Flächennutzungsplan 2020 - 2. Änderung

Verwaltungsgemeinschaft Biberach

- Ergebnisse -

Vorlage zur Sitzung des Gemeinsamen Ausschusses am 17.11.2010

1. Räumliches Bildungszentrum, M 1:10.000

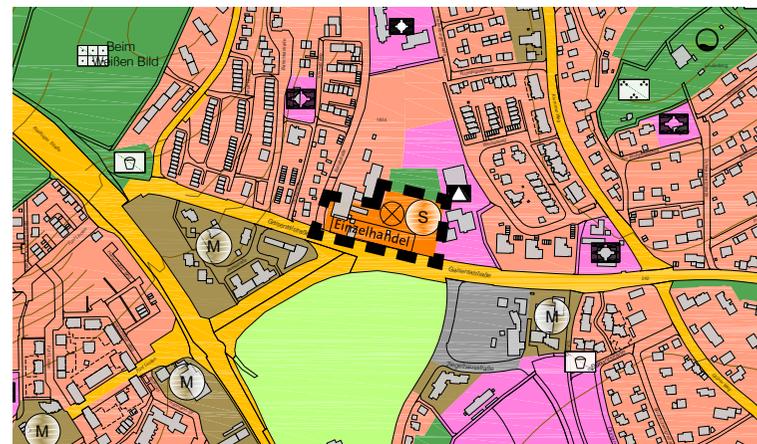
| Lfd. Nr. | Einwender | Äußerung / Stellungnahme | Prüfergebnis |
|----------|---|--|--|
| 12 | <ul style="list-style-type: none"> NABU Naturschutzbund Deutschland e.V. LNV Landesnaturschutzverband Baden-Württemberg e.V. BUND Freunde der Erde | <p><u>1. Räumliches Bildungszentrum:</u></p> <p>Die Gehölzbestände in ihrer Verbindungsfunktion zu der Durchgrünung der westlich anschließenden Siedlungsflächen sowie der Gewässerrandstreifen sind von naturschutzfachlicher Bedeutung. Sie sind in der weiteren Planung zu berücksichtigen und zu erhalten. Die Aufstellung einer Bodenbilanz inkl. Ausgleichskonzept ist in der Bebauungsplanung erforderlich. Eine weitergehende UVP ist aber nicht notwendig. Zu prüfen, ist die Sicherstellung der öffentlichen Naherholungsfunktion. Aufgrund des Vorbildcharakters des öffentlichen Projektes sind ökologische Belange bei der konkreten Bauausführung zu berücksichtigen.</p> <p><u>2. Sonderbaufläche Einzelhandel:</u></p> <p>Die ausgewiesene Grünfläche hat aufgrund der geringen Größe keine nennenswerte ökologische Ausgleichsfunktion im Siedlungsbereich. Diese Grünfläche kann im FNP einer Siedlungsfläche zugeordnet werden. Die Aufstellung einer Bodenbilanz inkl. Ausgleichskonzept und</p> | <p>Die Stellungnahme zu Pkt. 1 wird nicht berücksichtigt.</p> <p>Der Nachweis der aufgeführten Aspekte muss im Bebauungsplanverfahren erbracht werden.</p> <p>Die Stellungnahme zu Pkt. 2 wird berücksichtigt.</p> <p>Die ausgewiesene Grünfläche wird der Gemeinbedarfsfläche mit der Zweckbestimmung Schule zugeordnet. Der FNP wird an den 10.02.2007 in Kraft tretenden Bebauungsplan angepasst. Die notwendigen Untersuchungen erfolgten im Bebauungsplanverfahren.</p> |

| Lfd. Nr. | Einwender | Äußerung / Stellungnahme | Prüfergebnis |
|----------|---|--|---|
| 14 | <ul style="list-style-type: none"> • Polizeidirektion Biberach Führungs- und Einsatzstab | <p><u>1. Räumliches Bildungszentrum:</u> Bezüglich der Verkehrssicherheit wird für die Kreuzung Hans-Liebherr-Straße - Erlenweg - Wilhelm-Leger-Straße ein Kreisverkehr favorisiert. Es soll diese Möglichkeit nochmals geprüft werden.</p> <p><u>3. Sonderbaufläche Ladengebiet:</u> In der Baugenehmigung ist auf ausreichend Parkraum und gute Zufahrtsmöglichkeiten zu den Stellplätzen und Sichtbeziehungen (Ausfahrt/Gehweg) zu achten.</p> <p><u>4. Erweiterung Sportanlage Mettenberg:</u> Bei der Planung der Sportanlage ist ein ausreichend Abstand zur B 30 einzuhalten, so dass keine Konflikte zwischen Verkehr und Sport auftreten.</p> | <p>Die Stellungnahme wird nicht berücksichtigt.</p> <p>Der Nachweis zur Erschließung und Verkehrssicherheit der einzelnen Vorhaben wird im Bebauungsplanverfahren erbracht.</p> |

| Lfd. Nr. | Einwender | Äußerung / Stellungnahme | Prüfergebnis |
|----------|--|--|--|
| 16 | <ul style="list-style-type: none"> Landratsamt Biberach / Untere Naturschutzbehörde | <p><u>1. Räumliches Bildungszentrum:</u> Der Erhalt der vorhandenen Gehölzstrukturen an der Süd- und Ostseite des Plangebiets ist erforderlich. Für den Luftaustausch in der Tallage ist von der im Osten angrenzenden Bahnlinie ein mindestens 20 m breiter Streifen von Gebäuden freizuhalten.</p> <p><u>4. Erweiterung Sportanlage Mettenberg:</u> Verweis zur Stellungnahme vom 18.01.2010 zum Bebauungsplanverfahren: Im Plangebiet befindet sich das Waldbiotop Nr. 2-7824-426-6077 „ Altholzinsel SO Mettenberg“. Die Einwirkungen der Planung auf die Wert gebenden Arten dieses Biotops sind zu untersuchen. Alternativ kann die Plangrenze außerhalb des Biotops verlegt werden.</p> | <p>Die Stellungnahme zu Pkt. 1 wird nicht berücksichtigt.</p> <p>Der Nachweis zum Erhalt der Gehölzstrukturen und zur Anordnung von Gebäuden bzw. baulichen Anlagen wird im Bebauungsplanverfahren erbracht.</p> <p>Die Stellungnahme wird nicht berücksichtigt.</p> <p>Das Waldbiotop wird bei der Abgrenzung des Plangebietes ausgeklammert. Im Zuge des Bebauungsplanverfahrens (Parallelverfahren) erfolgte eine artenschutzrechtliche Vorprüfung, mit dem Ergebnis, dass keine Beeinträchtigungen des Waldbiotops zu erwarten sind.</p> |

| Lfd. Nr. | Einwender | Äußerung / Stellungnahme | Prüfergebnis |
|----------|---|--|--|
| 19 | <ul style="list-style-type: none"> RP Tübingen Denkmalpflege /Archäologische Denkmalpflege | <p><u>1. Räumliches Bildungszentrum:</u> Die Mittelalterarchäologie weist auf das benachbarte Kulturdenkmal hin (ehemalige Angermühle).</p> | Der Hinweis wird berücksichtigt. |

5. Öffentliche Parkfläche in Füramoos, M 1:10.000

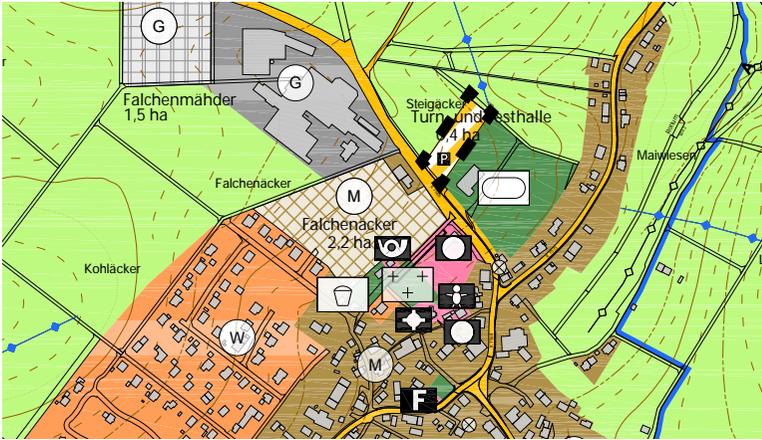
| Lfd. Nr. | Einwender | Äußerung / Stellungnahme | Prüfergebnis |
|----------|---|---|---|
| 21 | <ul style="list-style-type: none"> NABU Naturschutzbund Deutschland e.V. LNW Landesnaturschutzverband Baden-Württemberg e.V. BUND Freunde der Erde | <p><u>5. Öffentliche Parkfläche in Füramoos:</u> Im weiteren Planungsverlauf ist ein Ausgleichskonzept zu erarbeiten und umzusetzen.</p> <p><u>6. Gewerbliche Baufläche „Kappel“:</u> Sollte das Gewässerkonzept für den Widdumer Wäldle Graben in der weiteren Planung berührt werden, so bitten die Naturschutzverbände um Stellungnahme. Die Lage der Ausgleichsfläche für das Gesamtgebiet ist noch nicht definiert. Die Naturschutzverbände bitten die Gemeinde Eberhardzell um entsprechende Unterrichtung.</p> | <p>Die Stellungnahme wird nicht berücksichtigt.</p> <p>Der Nachweis über Flächen zum Ausgleich muss im Bebauungsplanverfahren erbracht werden.</p> |
| 23 | <ul style="list-style-type: none"> Polizeidirektion Biberach Polizeiliche Prävention | <p><u>5. Öffentliche Parkfläche in Füramoos:</u> Bei konkreter Planung ist auf genügend Ausleuchtung der Fläche zu achten. Bei einer Bepflanzung der Anlage muss die Parkfläche gut einsehbar bleiben.</p> | <p>Die Stellungnahme wird nicht berücksichtigt.</p> <p>Der Nachweis zur Verkehrssicherheit muss im Bebauungsplanverfahren erbracht werden.</p> |
| 24 | <ul style="list-style-type: none"> Landratsamt Biberach / Untere Naturschutzbehörde | <p><u>5. Öffentliche Parkfläche in Füramoos:</u> Im Bebauungsplanverfahren ist im Rahmen des Umweltberichtes eine Eingriffs- und Ausgleichsbilanzierung zu erbringen. Insbesondere ist dabei das Schutzgut Boden abzuhandeln. Ebenso ist eine Eingrünung der Parkfläche auf der Nord- und Nordwestseite im Bebauungsplanverfahren festzusetzen.</p> | <p>Die Stellungnahme wird nicht berücksichtigt.</p> <p>Der Nachweis über Flächen zum Ausgleich muss im Bebauungsplanverfahren erbracht werden.</p> |

6. Gewerbliche Baufläche „Kappel“, M 1:10.000

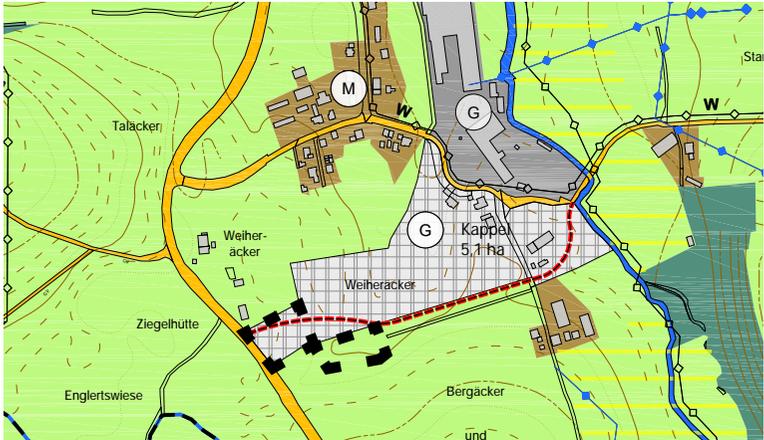
| Lfd. Nr. | Einwender | Äußerung / Stellungnahme | Prüfergebnis |
|----------|---|---|---|
| 22 | <ul style="list-style-type: none"> Polizeidirektion Biberach Führungs- und Einsatzstab | <p><u>6. Gewerbliche Baufläche „Kappel“:</u> Bei einer weiteren Vergrößerung der Gewerbeflächen ist ein erhöhtes LKW-Aufkommen zu erwarten. Eine Verlängerung der Abbiegespur ist zu prüfen.</p> | <p>Die Stellungnahme wird nicht berücksichtigt.</p> <p>Der Nachweis zur Verkehrssicherheit muss im Bebauungsplanverfahren erbracht werden.</p> |

| Lfd. Nr. | Einwender | Äußerung / Stellungnahme | Prüfergebnis |
|----------|---|--|---|
| 25 | | <p><u>6. Gewerbliche Baufläche „Kappel“:</u> Aufgrund des massiven Eingriffs des Bauwerks in das Landschaftsbild sollten die Kompensationsmaßnahmen gemäß des rechtsgültigen Bebauungsplans in nächster Umgebung ausgeführt werden.</p> | <p>Die Stellungnahme wird nicht berücksichtigt.</p> <p>Der Nachweis über Flächen zum Ausgleich muss im Bebauungsplanverfahren erbracht werden.</p> |
| 26 | <ul style="list-style-type: none"> • RP Tübingen Denkmalpflege /Archäologische Denkmalpflege | <p><u>6. Gewerbliche Baufläche „Kappel“:</u> Die Mittelalterarchäologie weist darauf hin, dass das alte Plangebiet die Prüffläche des historischen Ortskernes überlagert.</p> | <p>Der Hinweis wird berücksichtigt.</p> |

7. Feuerwehrhaus, M 1:10.000

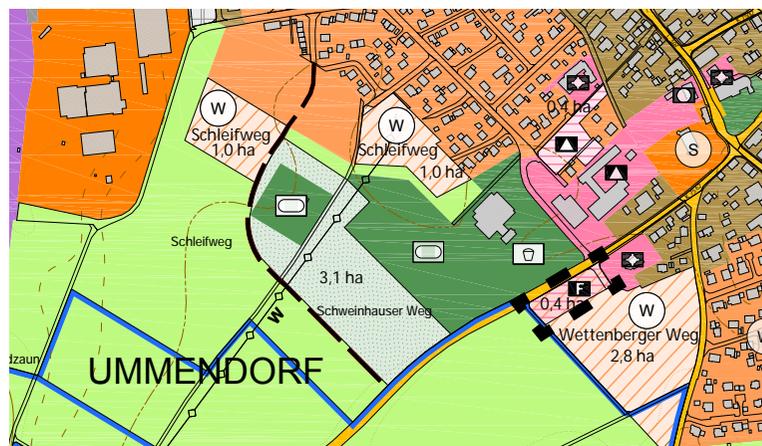
| Lfd. Nr. | Einwender | Äußerung / Stellungnahme | Prüfergebnis |
|----------|---|---|--|
| 28 | <ul style="list-style-type: none"> NABU Naturschutzbund Deutschland e.V. LNV Landesnaturschutzverband Baden-Württemberg e.V. BUND Freunde der Erde | <p><u>7. Feuerwehrhaus:</u> Das zu erstellende Ausgleichskonzept ist an den erhöhten Versiegelungsgrad anzupassen.</p> | <p>Die Stellungnahme wird nicht berücksichtigt.</p> <p>Der Nachweis über Flächen zum Ausgleich muss im Bebauungsplanverfahren erbracht werden.</p> |
| 29 | <ul style="list-style-type: none"> Landratsamt Biberach / Straßenamt | <p><u>7. Feuerwehrhaus:</u> Im Bebauungsplan muss die Zufahrt definiert werden.</p> | <p>Die Stellungnahme wird nicht berücksichtigt.</p> <p>Der Nachweis zur Erschließung und Verkehrssicherheit muss im Bebauungsplanverfahren erbracht werden.</p> |

9. Biogasanlage Kühlacker, M 1:10.000

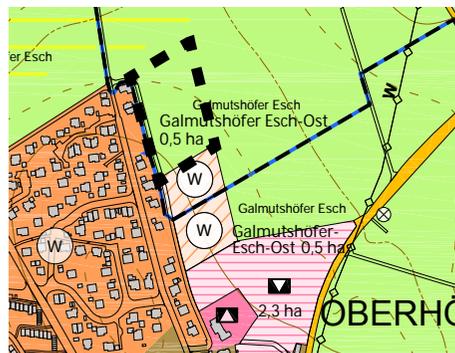
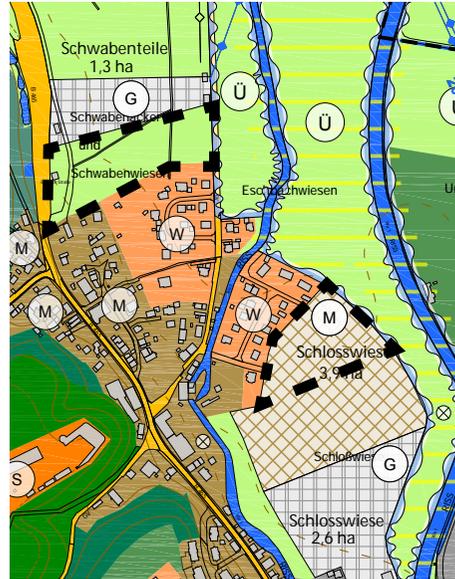
| Lfd. Nr. | Einwender | Äußerung / Stellungnahme | Prüfergebnis |
|----------|--|---|--|
| | | <u>9. Biogasanlage Köhlacker:</u> Das Gebiet ist zur freien Landschaft mit heimischen, standortgerechten Gehölzen zur Minimierung des Eingriffs in die Landschaft einzugrünen (§ 1a BauGB). | Die Stellungnahme wird zu Pkt. 9 nicht berücksichtigt. Der FNP stellt die Lage des Plangebietes dar. Die Ausgestaltung und Organisation der Fläche wird im Bebauungsplanverfahren geregelt. |
| 35 | <ul style="list-style-type: none"> Landratsamt Biberach / Straßenamt | <u>9. Biogasanlage Köhlacker:</u> Im Bebauungsplanverfahren müssen die Rechtsgrundlagen eingehalten werden: <ul style="list-style-type: none"> § 9 Abs. 1 FStrG oder § 22 Abs. 1 StrG § 75 Abs. 3, S. 1 LVerwVerfG | Die Stellungnahme wird nicht berücksichtigt. Der Nachweis bezüglich der genannten Rechtsgrundlagen muss im Bebauungsplanverfahren erfolgen. |
